**Procès-verbal de contrôle d'une installation électrique en BT et TBT**

**NON CONFORME**

Rue Rue du Hameau  
Numéro 44  
Boîte  
Postcode 5640  
Commune METTET  
Pays Belgique

Visite de contrôle d'une installation domestique selon (AR 08/09/2019) - RGIE Livre 1 - 6.5. et 4.2.4.3.

Image du tableau de repartition et de manoeuvre:

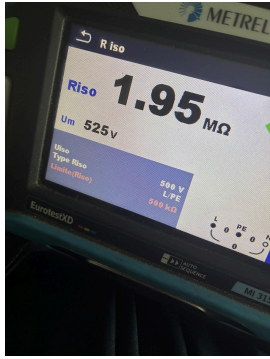
- 11.01 Le schéma unifilaire de l'installation n'est pas présent. (Livre 1 Section 2.12 - 2.13 et 3.1.2)
- 11.03 Plan de position de l'installation n'est pas présent. (Livre 1 Section 2.12 - 2.13 et 3.1.2)

- 12.03 La continuité des conducteurs de protection et/ou équipotentielles n'est pas garantie. (Livre 1 Sous-section 5.3.5.3.G. et 5.4.3.5)
- 14.01 Connexion(s) équipotentielle(s) principale(s) non réalisée(s). (Livre 1 Sous-sections 5.4.4.1 et 5.1.6.2)

- 15.01 Réaliser ou compléter le repérage des circuits/départs et/ou appareillage, bornes de raccordements, etc. (Livre 1 Sous-section 3.1.3.1. et 3.1.3.3.A. et 5.1.6.1)

- 15.03 Le tableau de distribution n'est pas aisément accessible. (Livre 1 Sous-section 5.3.5.1.C.) Le tableau du 2 ieme étage n'a pu être ouvert.
- 15.12 Les connexions internes au tableau et/ou la section des rails de distribution est insuffisante (Livre 1 Sous-section 4.4.1.1. et 4.4.1.5.)

- 16.01 Le dispositif de protection à courant différentiel-résiduel au début de l'installation domestique n'est pas scellable. (Livre 1 Sous-section 4.2.4.3.)

- 17.04 Certains circuits ne sont pas protégés contre les surintensités. (Livre 1 Section 4.4.1.) Départ coffret étage
- 18.18 Le code de couleur du ou des conducteurs doit être respecté. La combinaison de couleurs mentionnée doit être présente sur toute la longueur du ou des conducteurs isolés. (Livre 1 Sous-section 5.1.6.2.)

- 19.13 Le matériel électrique sans base ne doit pas être placé directement sur un matériau combustible. (Livre 1 Sous-section 5.1.1.2.)
- N23 Tous les dispositifs de protection à courant différentiel-résiduel ont été testés et sont en ordre.

Adapter le degré de protection de l'éclairage salle de bain.
